NOS RÉF. P2023-003760 S2

OBJET Avis GRTgaz sur analyse de compatibilité : Annexe 5
Projet de construction d'un crématorium :
ERP de type V – 5^{ème} catégorie – 260 personnes
Parcelles 2663 et 2664 au lieu-dit « Tattes de Borly Nord », CRANVES-SALES (74)

Analyse de compatibilité entre un projet d'ERP et une canalisation de transport

Rapport n° 797665/6124728

Figure 2 : Implantation du projet par rapport à la canalisation GRTgaz (donnée GRTgaz)

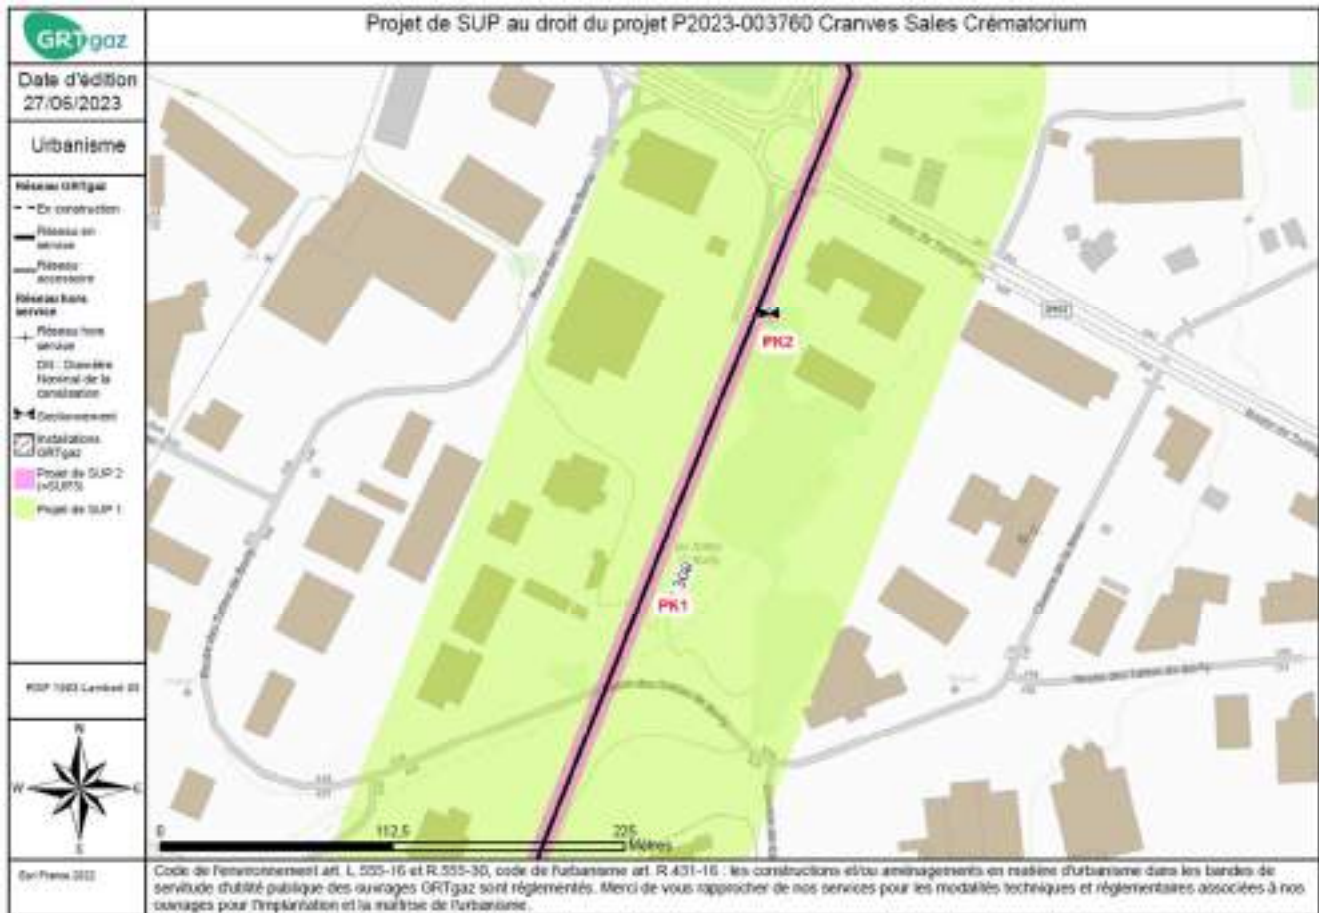
Le projet de crématorium est prévu à 20 mètres de la canalisation GRTgaz et se situe à l'intérieur de la servitude d'utilité publique de maîtrise de l'urbanisation du phénomène dangereux de référence majorant.

Selon les informations transmises par GRTgaz, le projet se situe dans la zone SUP n°1, mais n'est pas impacté par les zones SUP n°2 et SUP n°3 (puisque'il n'est pas impacté par les PEL et les ELS du phénomène dangereux réduit, sans mobilité).

La pose de mesures de protection de type « mesure physique de protection » (sur 143 ml) devra être mise en place avant l'ouverture au public de l'ERP, pour garantir la compatibilité du projet.

Ainsi, sous réserve de mettre en place 143 ml de mesures physiques de protection de la canalisation centrées sur la zone accessible au public du projet d'ERP, le projet est dit « acceptable » puisqu'en tenant compte des mesures physiques de protection, les probabilités P₁ à P₄ du phénomène majorant sont toutes situées dans une case orange affectées d'un astérisque (voir matrice au § 5.3). Les trois conditions sont donc satisfaites :
